INFORME TÉCNICO DE INSPECCIÓN No. 021-2023.

Proyecto:	RESIDENCIAL VILLAS DE PILÓN	Categoría:	I
Promotor:	ALEJANDRO LORING GARCÍA		
Localización del Proyecto:	CORREGIMIENTO DE PUERTO PILÓN, DISTRITO DE COLÓN, PROVINCIA DE COLÓN		
Fecha de inspección:	14 DE ABRIL DE 2023.		
Fecha del Informe:	17 DE ABRIL DE 2023		
Participantes:	MiAMBIENTE/OTRAS INSTITUCIONES Miguel Gómez/ SEEIA Yinette Velásquez/ Sección De Manejo Forestal Isabel González / seguridad hídrica EMPRESA PROMOTORA Jorge García / consultor Lider

Foto No.5. Reservoirio de agua de aproximadamente 1.2 metros de diámetro, formado por acción erosión y fuerza del agua de la descarga. La flecha indica la tubería de la descarga.

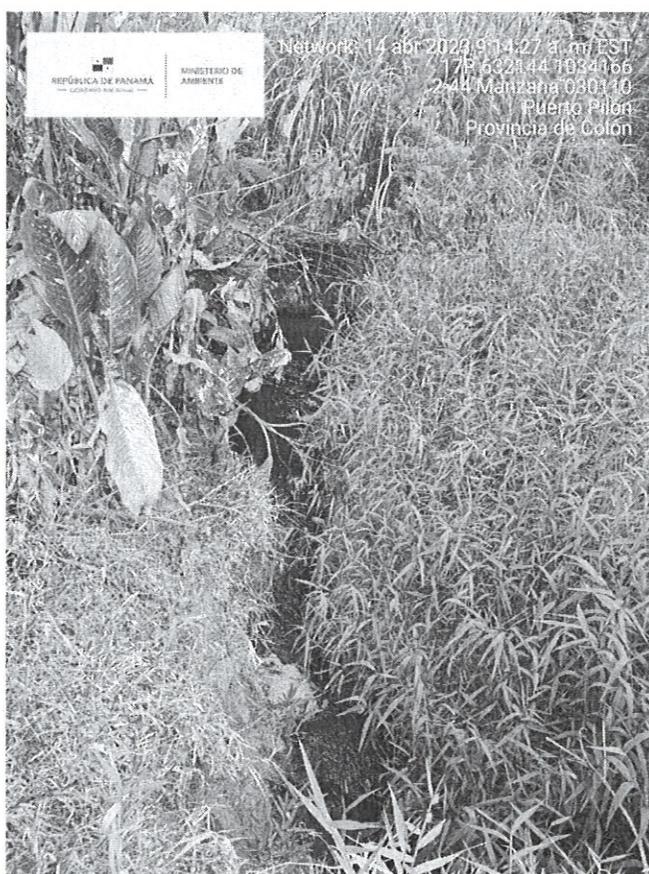
- *Producto de la descarga vertida, se creó por acción de erosión, un reservorio de agua de aproximadamente 1.2 metros de diámetro; el cual a su vez originó un caudal que drena a una distancia de aproximadamente 108 metros de longitud y un ancho de aproximadamente 85 cm.*

Foto No.6. caudal formado a partir del reservorio del agua proveniente de la descarga. El caudal mide 108 metros de longitud y un ancho de aproximadamente 85 cm

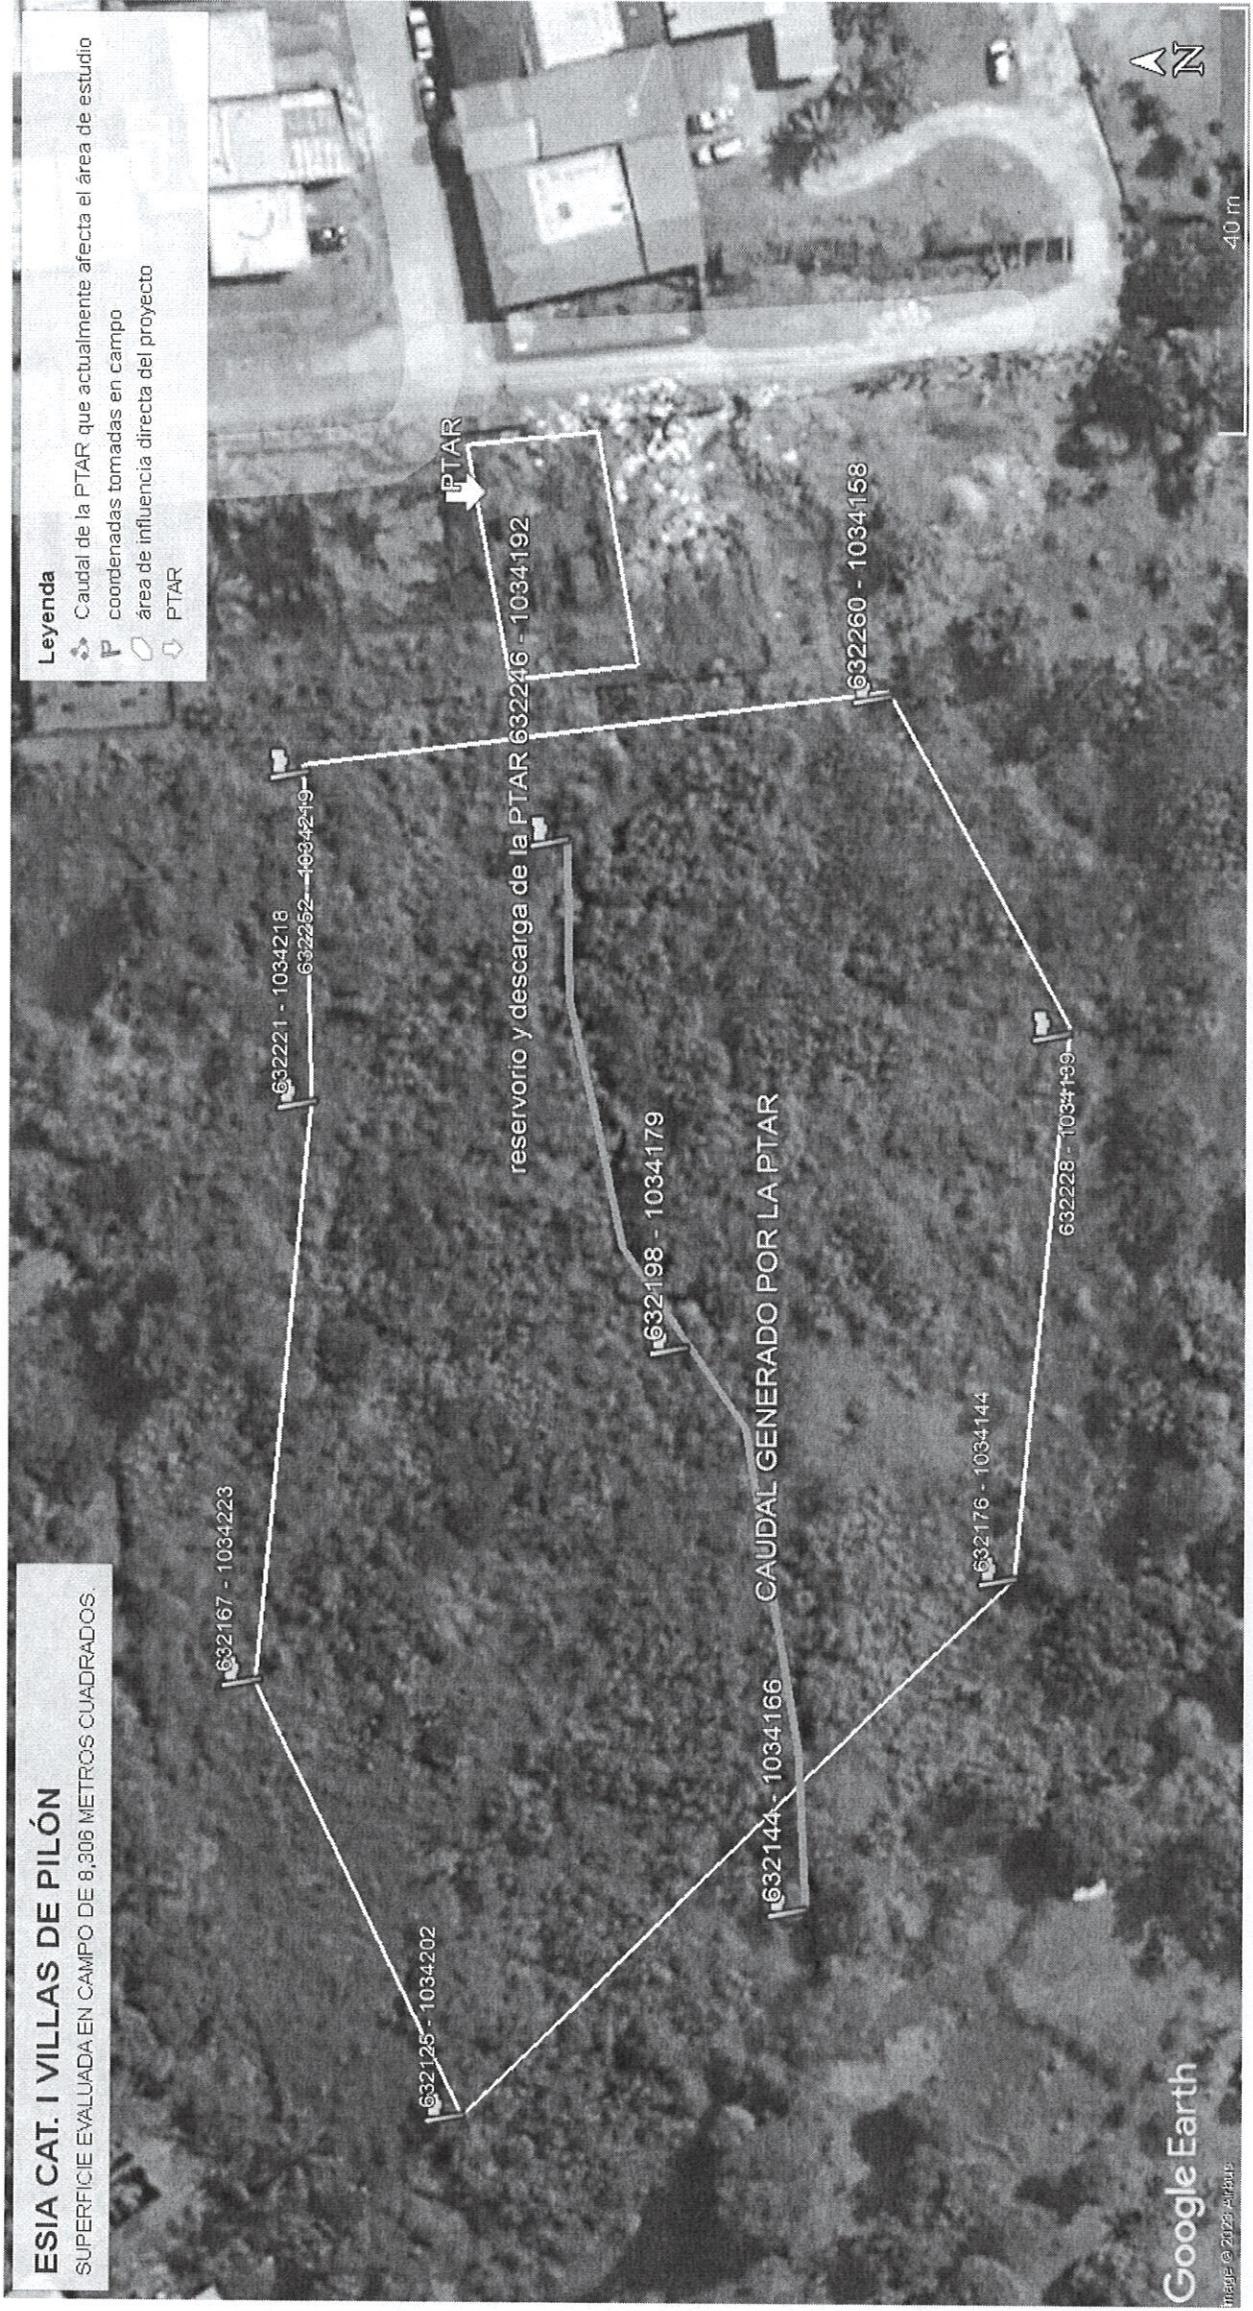
- *El espejo ocasionado a partir de la descarga presentó una tonalidad negro – gris, de consistencia espumosa.*
 - *El caudal formado por acción erosión y fuerza del agua descargada por la PTAR se conecta con la quebrada Villalobos.*
